添付書類五 前回の定期事業者検査報告内容からの変更内容

別紙－1：発電用原子炉及び施設管理の重要度が高い系統について定量的に定める施設管理の目標に関する変更前後表

別紙－2：施設管理の実施に関する計画の変更前後表

高浜発電所3号機 第24回定期事業者検査時の安全管理の計画

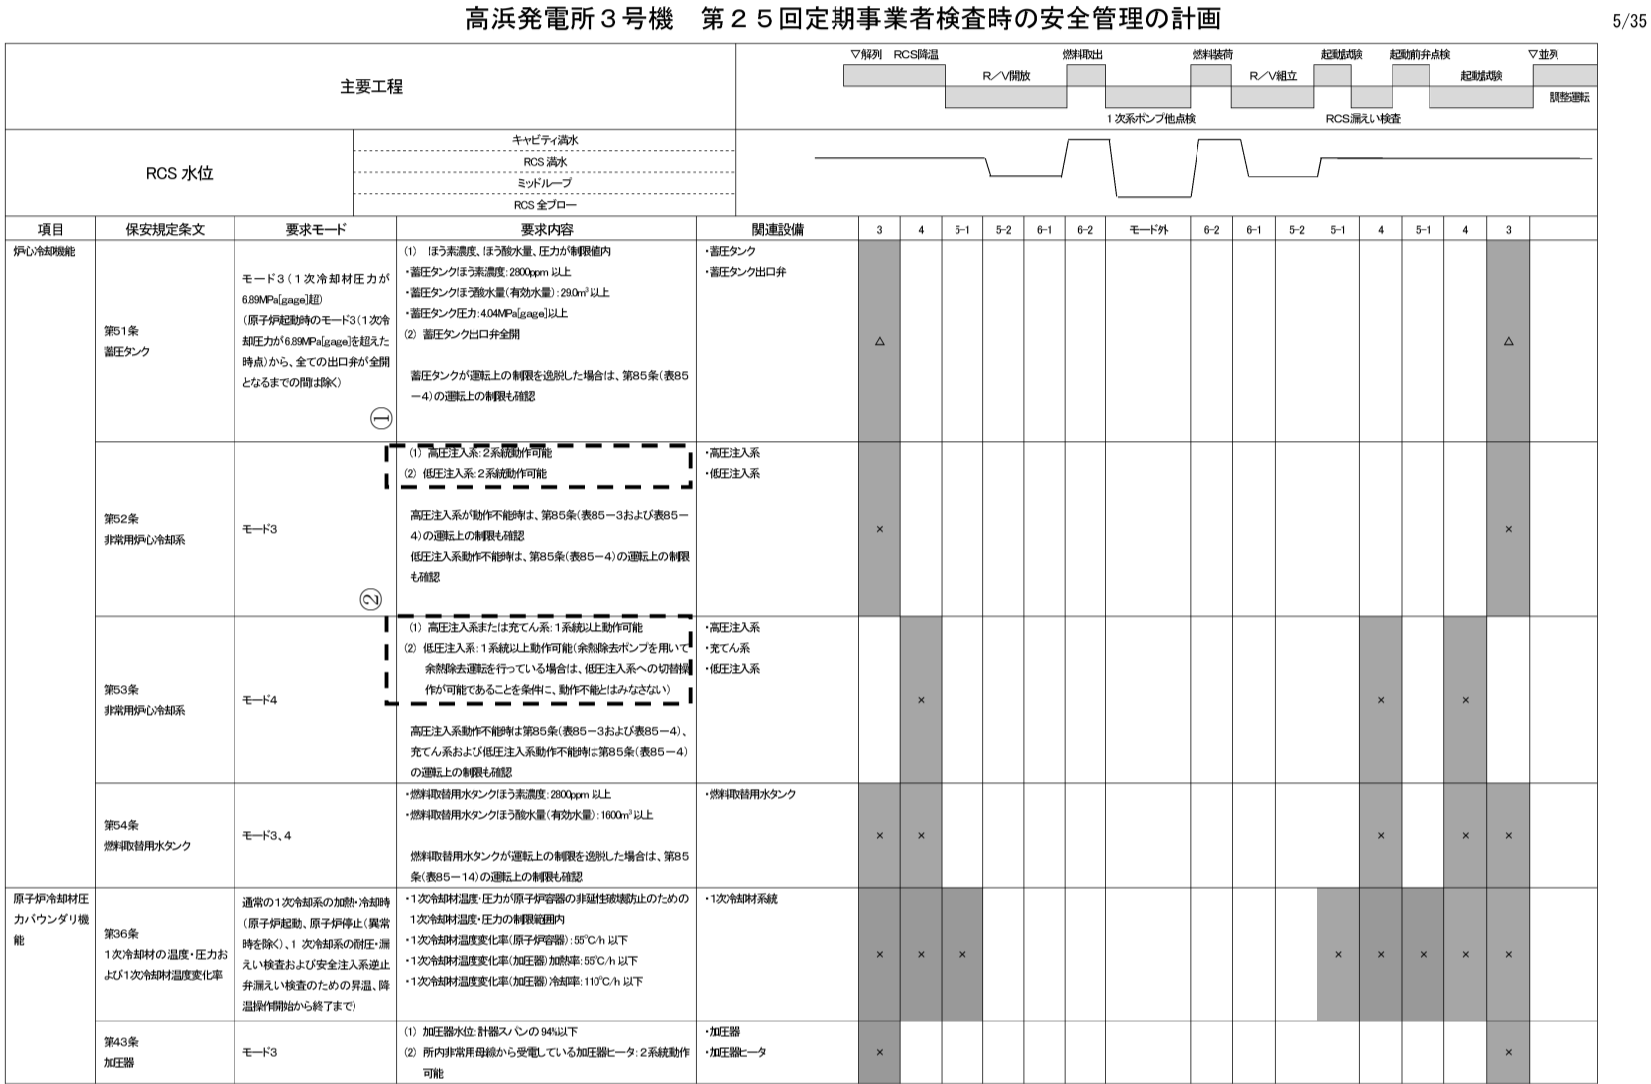
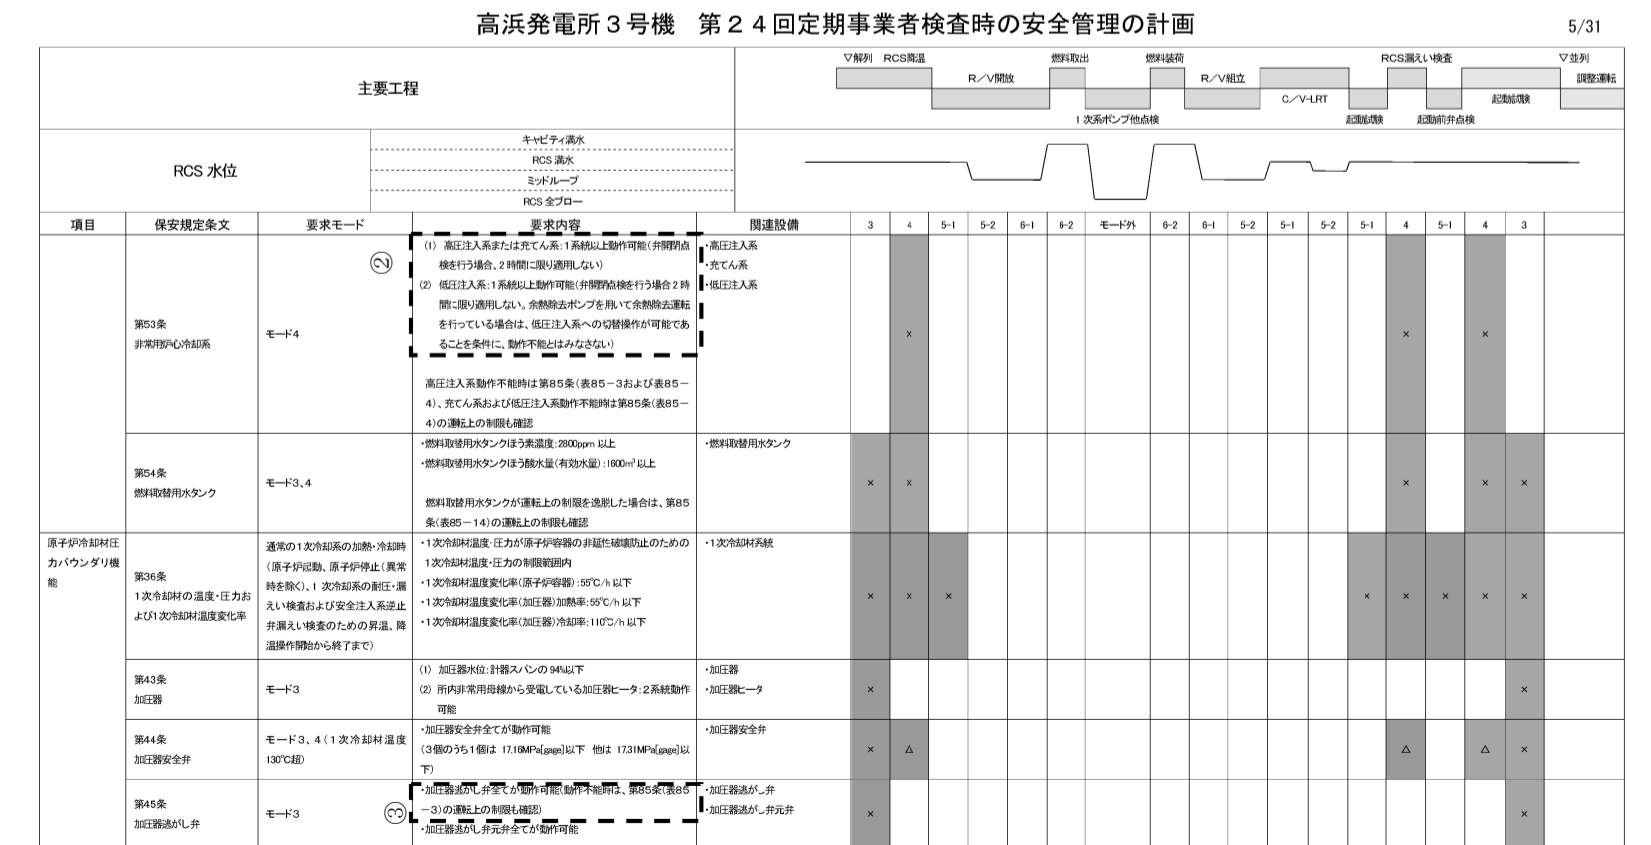
①記載の適正化
(プラント4基運転を見据えた保安規定改正に伴う反映)
変更前は前ページを参照
